Rapport Brandveiligheid Realisatie

AZC Albergen

Algemene gegevens		
Project	AZC Albergen	
Kenmerk vergunning	ZT-2023-000283	
Adresgegevens	Gravendijk 6 7665SK Albergen	
Bevoegd gezag	Tubbergen	
Contactpersoon gemeente	De heer Noaberkracht)	
Contactpersoon bouw	NVT	
Kenmerk inspectie		
Datum inspectie	14.08.2024	
Inspecteur		
Soort inspectie	Deelcontrole	
Kenmerk deelcontrole	2de deelcontrole	
Gebruiksfunctie	Logiesfunctie	Bijeenkomstfunctie
Resultaat controle	Niet akkoord	
Ondertekening		
	14.08.2024 14:40 CEST

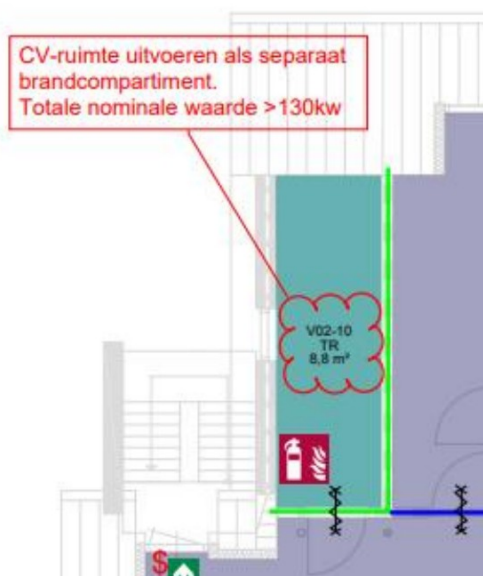
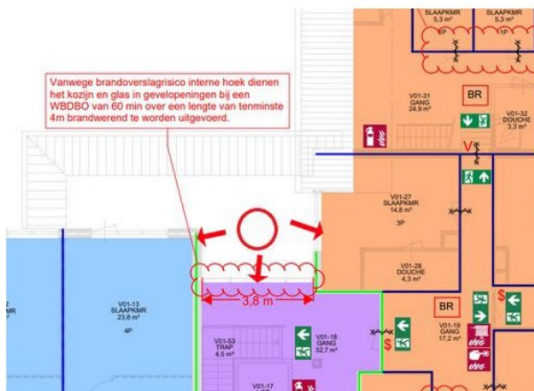
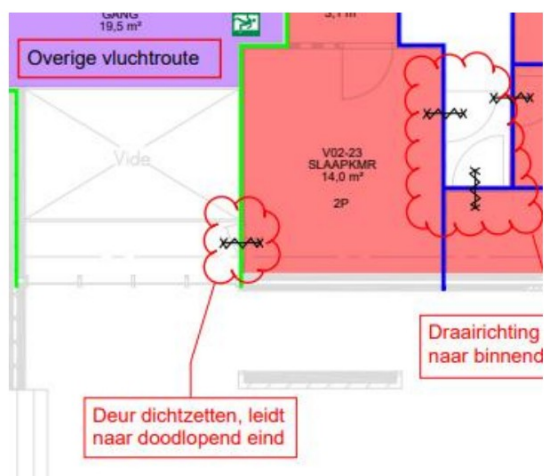
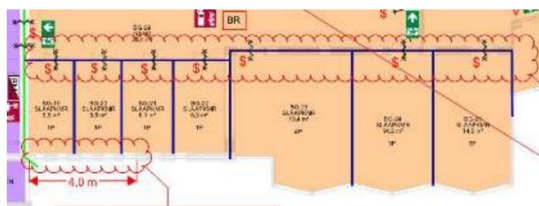
1) Bij verschillende houten kozijnen in de brandwerende scheidingen zijn de aanslagen kleiner dan 25mm. Wij zijn van mening dat dit niet voldoet aan de vereiste WBDBO van 30 minuten. De aanslagen dienen opgedikt te worden naar 25mm, of er moet met testrapporten of certificaten aangetoond worden dat het voldoet aan de gestelde WBDBO van 30 minuten.

2) Op de begane grond zijn nieuwe slaapkamers gecreëerd. De deurkozijnen lijken van metaal of kunststof te zijn. Volgens ons voldoen ze niet aan de WBDBO-eis van 30 minuten. Deze deurkozijnen moeten vervangen worden, of er moet met testrapporten of certificaten aangetoond worden dat het voldoet aan de gestelde WBDBO van 30 minuten.

3) De ventilatieschachten die verticaal lopen van de opslagruimte op de eerste verdieping naar de technische ruimte op de tweede verdieping zijn niet brandwerend uitgevoerd. Ze moeten worden ingeboxt of de kleppen moeten worden verplaatst.

4) Vanuit de keuken op de begane grond (brandcompartiment 5) is er een opening gecreëerd in het dak voor een afvoerkanaal. Echter deze afvoer/opening creëert een nieuw overslagtraject naar andere brandcompartimenten (brandcompartiment 2, 7 en 8) op de eerste verdieping. De afvoer/opening ligt op minder dan 5 meter van de andere brandcompartimenten. Het afvoerkanaal moet uitgerust worden met een brandklep en de sparing moet brandwerend worden afgewerkt.

5) Op de tweede verdieping in brandcompartiment 9 moet een deur brandwerend gemaakt en gesloten worden. Dit is nog niet uitgevoerd en moet nog worden gerealiseerd.

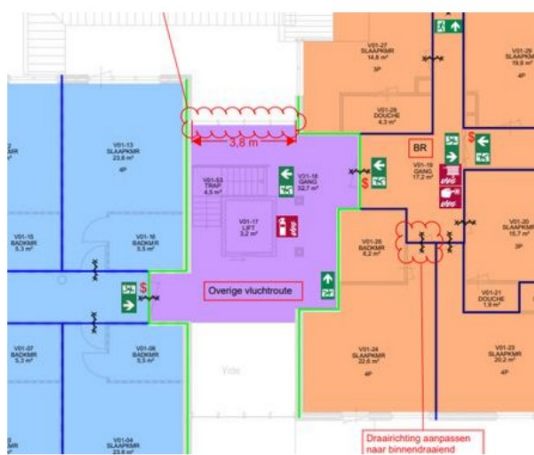
Het brandwerende glas moet nog gemonteerd worden in de trappenhal (brandcompartiment 2) en de slaapkamers op de begane grond (brandcompartiment 5). Bovendien dient aangetoond te worden dat de raam- en kozijnconstructie geschikt is voor brandwerend glas.

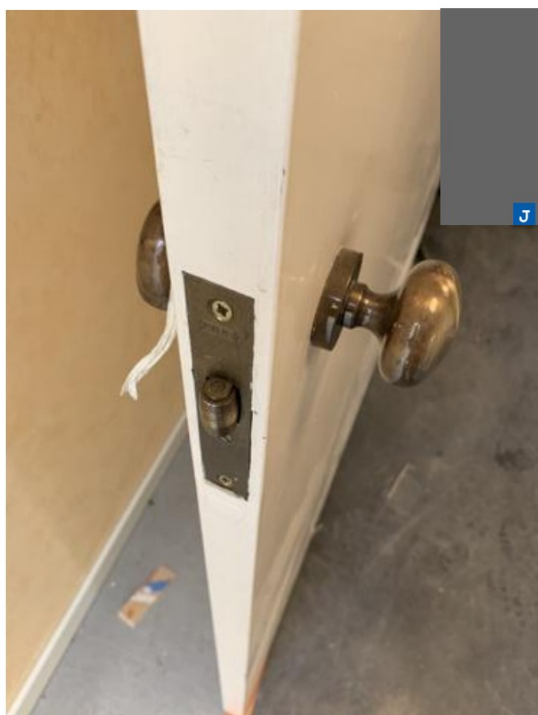
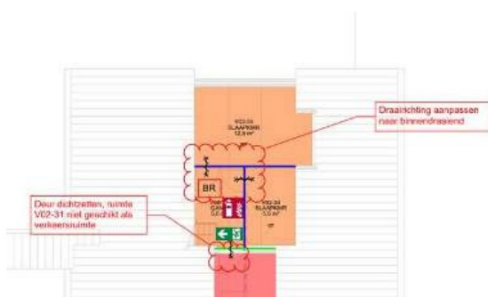
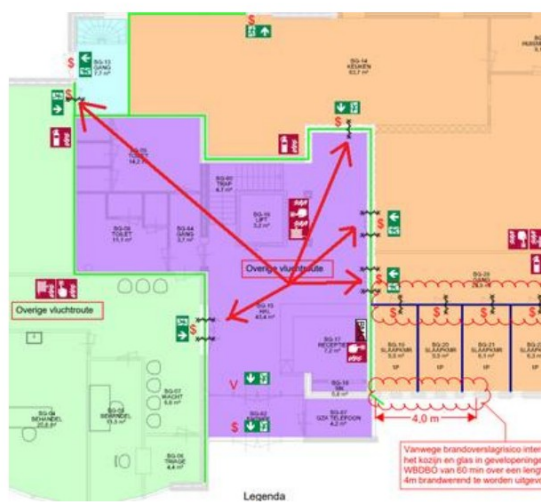
1) Op bepaalde plaatsen zijn nieuwe deuren geplaatst met een brandwerendheid van 30 minuten binnen een brandwerende scheiding die, volgens de ingediende documentatie, een WBDBO-weerstand van 60 minuten moet bieden. Dit is vooral het geval bij de centrale trappenhal. Deze deuren dienen vervangen te worden.

2) De gangdeuren naar het trappenhuis, die een 60 minuten WBDBO moeten hebben, zijn uitgerust met een rolschoot. In geval van brand zullen deze deuren door drukopbouw openen, waardoor ze niet voldoen aan de vereiste 60 minuten WBDBO. Deze rolschoten dienen vervangen te worden.

3) Op de begane grond, bij de slaapkamers, zijn er deuren geïnstalleerd in de brandwerende scheiding. Het is echter niet duidelijk of deze voldoen aan de vereiste 30 minuten WBDBO. Dit betreft de Svedex-deuren in metalen/kunststof kozijnen. Er moet worden aangetoond met testrapporten of certificaten dat deze deuren voldoen aan de gestelde eis van 30 minuten WBDBO.

4) Op de tweede verdieping, in brandcompartiment 8, lijken de deuren niet te voldoen aan de vereiste 30 minuten WBDBO. Ze moeten vervangen worden, of er moet met testrapporten of certificaten aangetoond worden dat ze wel aan de 30 minuten WBDBO-eis voldoen.

5) Meerdere brandwerende deuren missen een cilinder, wat resulteert in een opening die niet voldoet aan de vereiste 30 of 60 minuten WBDBO. Het is noodzakelijk dat deze cilinders geïnstalleerd worden.

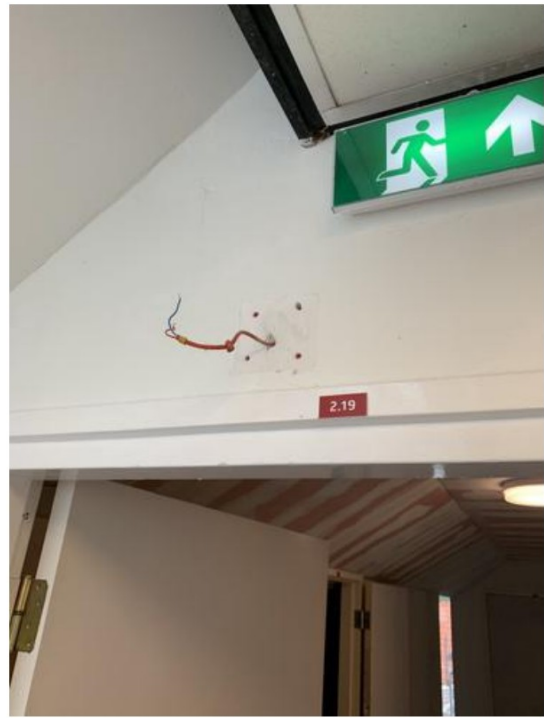
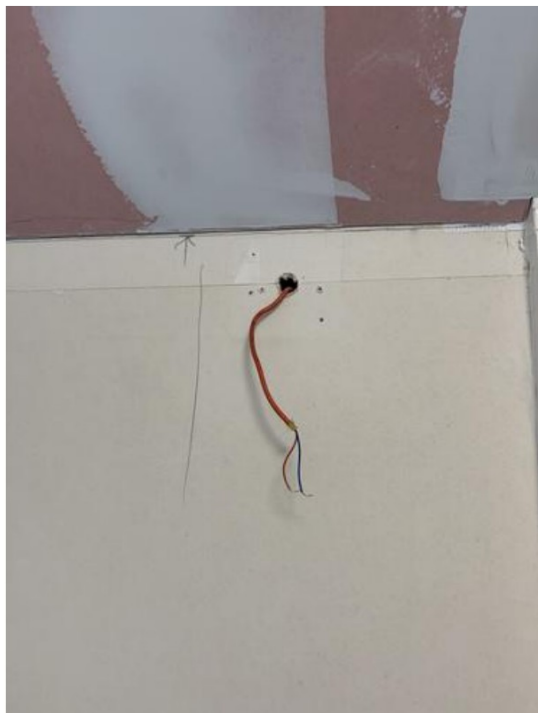
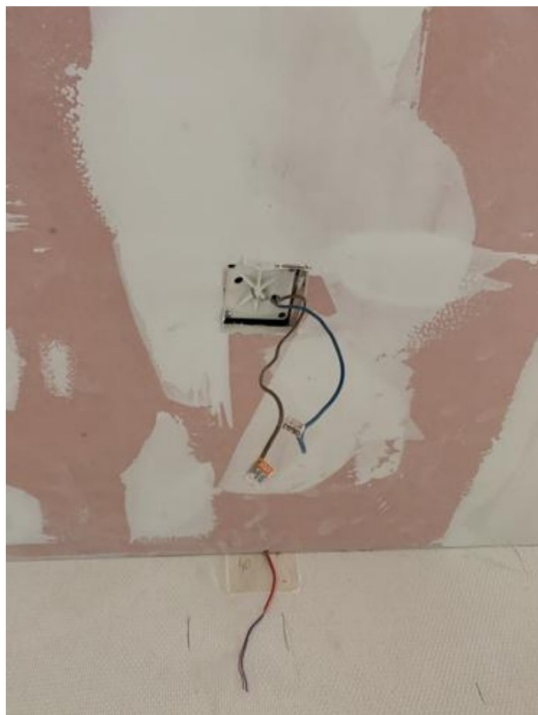
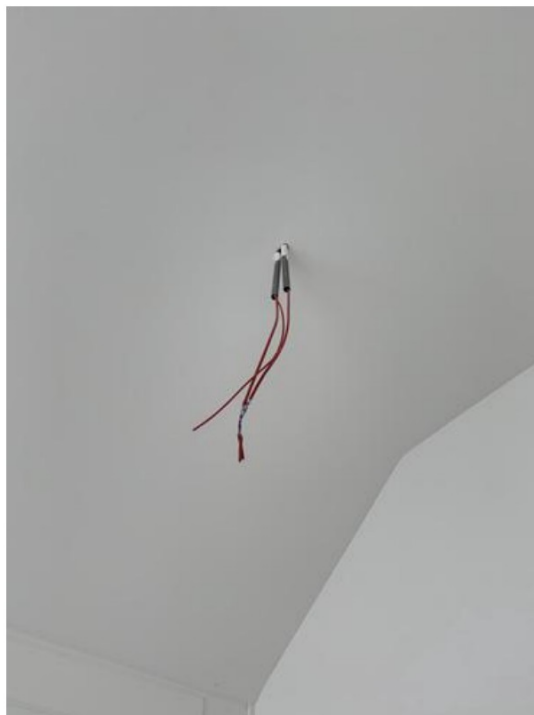
Op sommige locaties zijn de doorvoeringen door brandwerende scheidingen al brandveilig afgewerkt, terwijl dit op andere locaties nog niet het geval is. In de laatste fase van de bouw dient alles geïnspecteerd worden, en waar nodig, moeten de doorvoeringen alsnog brandveilig worden gemaakt.

Op een aantal plaatsen zijn brandwerende wandcontactdozen geïnstalleerd, maar nog niet overal is dit gebeurd. Ook dit moet nog voltooid worden.

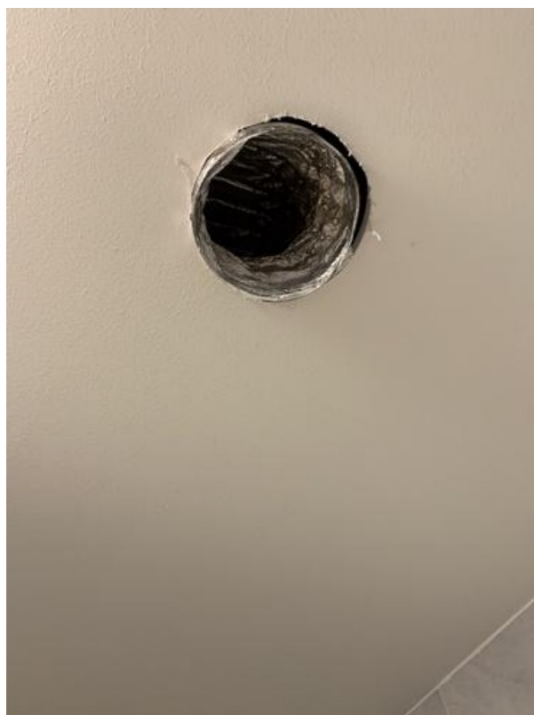
1) Het afvoer kanaal van de keuken heeft geen brandklep. Zie de opmerkingen bij 4.2, punt 4.

2) De ventilatie in de badkamers in brandcompartiment 10 zijn niet voorzien van brandkleppen. Dit dient nog gerealiseerd te worden.
